国立研究開発法人日本原子力研究開発機構
核燃料サイクル工学研究所
再処理施設保安規定の変更認可申請の一部補正について

核燃料サイクル工学研究所 再処理施設保安規定

改正前後比較表 (案)

第I-2図 品質マネジメントシステム体系図 (第51条の4 4.1項関係)

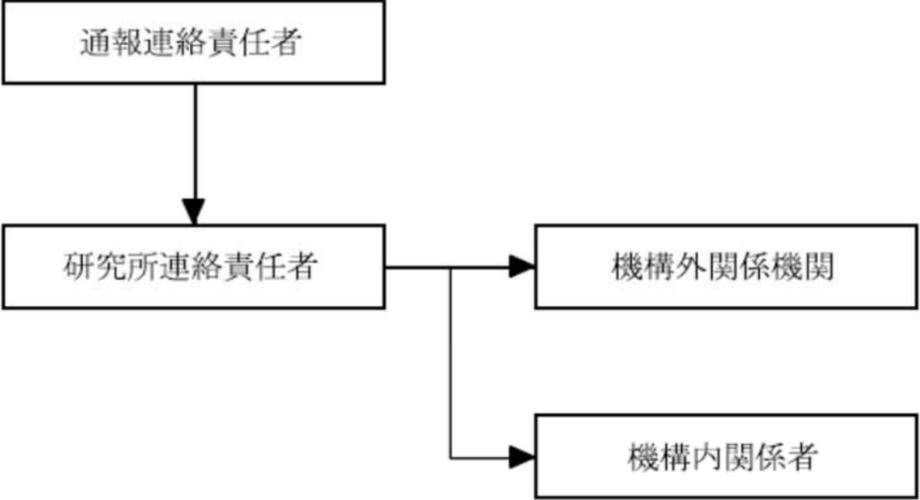
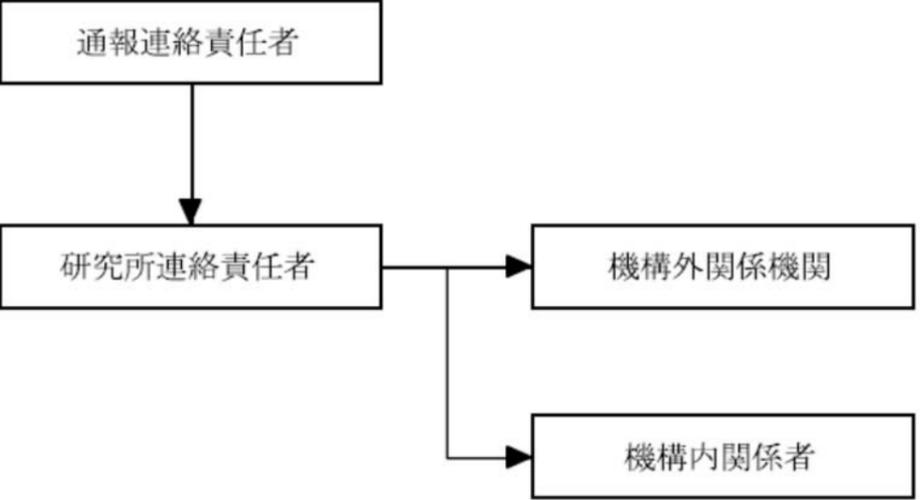
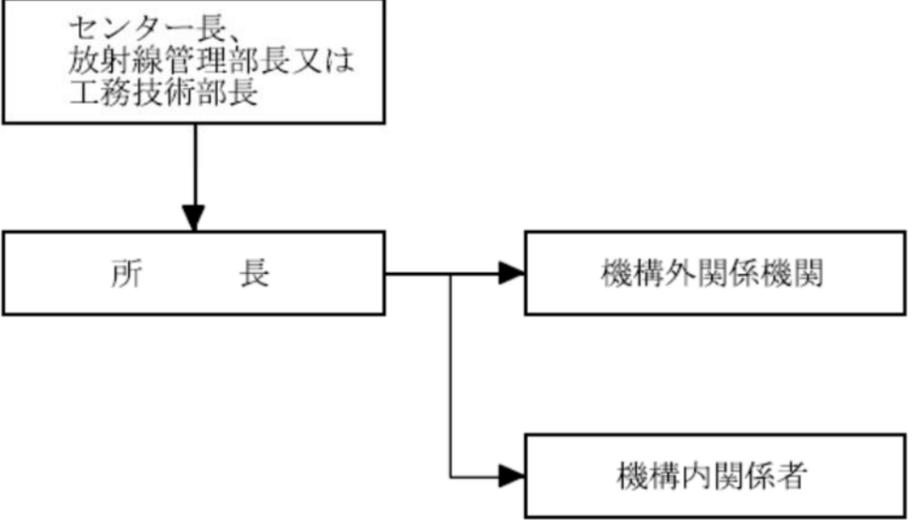
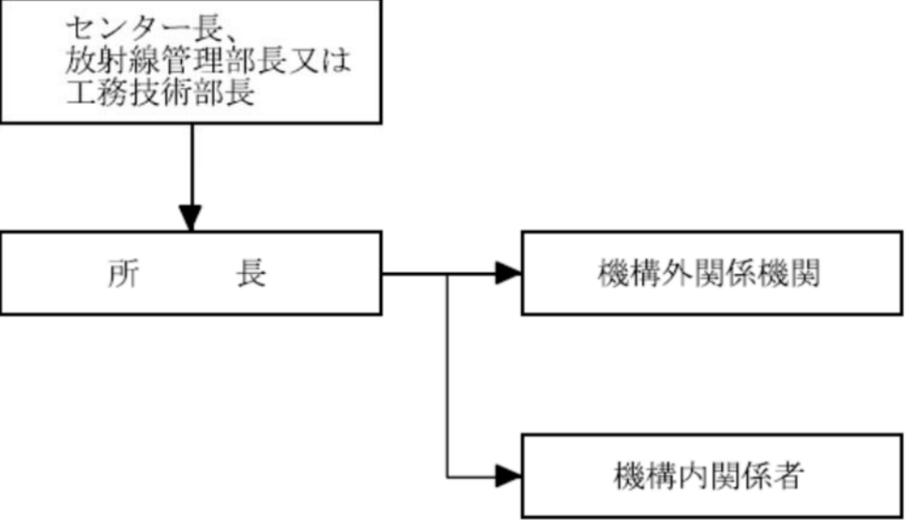
改正前 (令和2年6月23日認可版)	改正後	備考
	<p>→ : 基本的な流れ → : 必要に応じた流れ</p> <p>注) 核燃料取扱主任者/主務者: 各プロセスに対し、保安監督の立場から関与する。</p>	<p>○再処理規則第17条 (保安規定) 第2項 第2号の改正に伴う追加 (審査基準 第4第2項)</p>
